SP100TN1F/4/1	تاریخ: ۱۴۰۰/۰۵/۱۰
صفحه از ۱	شماره: ۳۸
نوع خودرو: شاهین

## موضوع: اصلاح قطعه پدال کلاچ با کورس جدید ۱۳۰ میلیمتری در خودرو شاهین

کد فنی	شرح قطعه	سویال
<b>TN28046510C</b>	مجموعه پدال کلاچ	۸۶۰۰۲۹

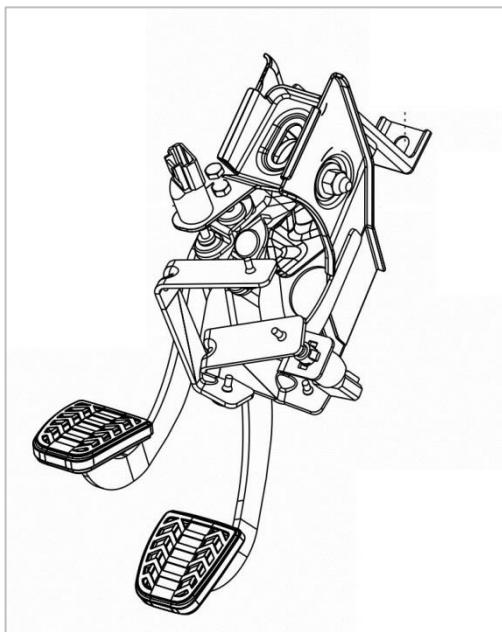
احتراماً پیرو مشاهده مراجعه مشتریان با اظهار بدجارتمندی از خودروهای شاهین و با توجه به اعلام خودرو ساز مبنی بر اصلاح قطعه پدال کلاچ با کورس جدید **130mm** ، به اطلاع نمایندگیهای مجاز می رساند قطعه اصلاح شده مذکور از تاریخ ۱۴۰۰/۰۴/۱۰ (شماره شاسی ۵۵۷۱ به بعد) در خط تولید استفاده گردیده است. لذا مقتضی است در صورت مراجعه خودرو ، ابتدا نسبت به بررسی و شناسایی ایراد فوق اقدام نموده و در صورت مشاهده ایراد در خودرو های تولیدی بعد از شماره شاسی اعلام شده موارد از طریق سیستم کارایی بخش فنی و گارانتی اعلام تا مورد بررسی قرار گیرد .

شایان ذکر است برای خودروهای مراجعه کننده قبل از شماره شاسی اعلام شده نیز مطابق اطلاعیه های فنی به شماره های ۱۷ و ۲۰ که قبله به نمایندگان محترم اطلاع رسانی شده است ، نسبت به رگلاژ و تنظیم، اقدامات لازم صورت پذیرد .
